Doc No. 18-180-I-311 Rev.0

使用済燃料貯蔵施設に係る特定容器等の設計の型式証明申請（TK-26型）

2021年4月28日の面談時質問に対する回答  
（臨界防止設計関連）

図 3-2 バスケット格子材の端部開口部

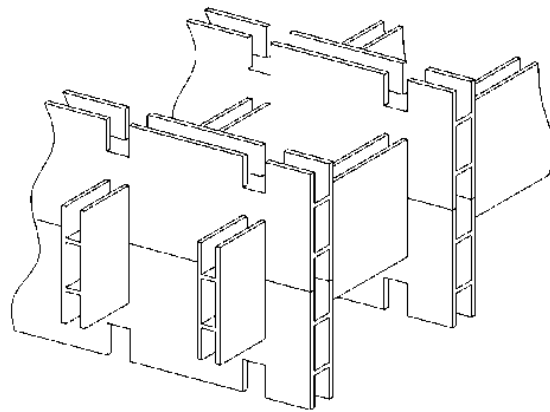
番号	ページ	対象	コメント内容
3	—	—	キャスク胴内への冠水時にバスケット格子内のみ水で満たされ、中空部が水で満たされないことがないことを説明すること。

(回答) 以下の内容を補足説明資料 1-1 別紙 6 として追記する。

バスケット格子材には排水時に水が円滑に抜けること、及び冠水時に中空部に水が円滑に浸入することを目的として、中空部を構成する部分に十分な大きさ及び数の水抜き孔を、さらに、バスケット最下段にも開口部を設けている(図 3-1 参照)。また、バスケット格子材の両端部は開口しており(図 3-2 参照)、排水時及び冠水時に水は両端部からも中空部に入出入りする。

以上の設計による対応に加え、冠水時の注水流量は作業手順書に従い  $5\text{m}^3/\text{h}$  以下に管理されるため、冠水時に中空部に空気が残ることはない。
